## リコール届出一覧表

リコール届出日:令和 04 年 06 月 16 日

リコール届出番号	外-3432	リコール開始日	令和 04 年 06 月 16 日
届出者の氏名又は名称	Stellantisジャパン株式会社 代表取締役社長 ポンタス ヘグストロム	製作国 : フランス共和国 製作者名 : Automobiles PEUGEOT 問い合わせ先 : 専用フリーダイヤル TEL:0120-840-240 製作者名 : Automobiles CITROEN 問い合わせ先 : 専用フリーダイヤル TEL:0120-55-4106 製作者名 : DS Automobiles 問い合わせ先 : 専用フリーダイヤル TEL:0120-92-6813 ホームページ : <a href="https://www.stellantis.jp">https://www.stellantis.jp</a>	
不具合の部位(部品名)	原動機(エンジンコントロールユニット)		
基準不適合状態にあると認める構造、装置又は性能の状況及びその原因	PHEV 車のエンジンコントロールユニットにおいて、ソフトウェアが不適切なため、複数気筒の失火によるプロテクションモードからの復帰後、スロットルバルブ開度と吸気バルブリフト量が最大のまま固定されてしまう。このため、エンジン回転が不安定となり、最悪の場合、走行中にエンストするおそれがある。		
改善措置の内容	全車両、エンジンコントロールユニットを対策プログラムに書き換える。		
不具合件数	なし	事故の有無	なし
発見の動機	本国からの情報による。		
自動車使用者及び自動車特定整備事業者に周知させるための措置	・使用者:ダイレクト メール等で通知する。 ・自動車特定整備事業者:日整連発行の機関誌に掲載する。 ・弊社ホームページに掲載する。

## 改善箇所説明図

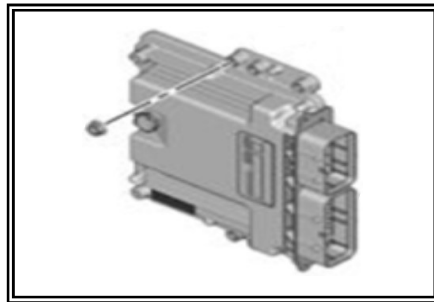
PHEV 車のエンジンコントロールユニットにおいて、ソフトウェアが不適切なため、複数気筒の失火によるプロテクションモードからの復帰後、スロットルバルブ開度と吸気バルブリフト量が最大のまま固定されてしまう。このため、エンジン回転が不安定となり、最悪の場合、走行中にエンストするおそれがある。

全車両、エンジンコントロールユニットを対策プログラムに書き換える。

識別 : 車台番号打刻の上段右側に青色のペイントを塗る。
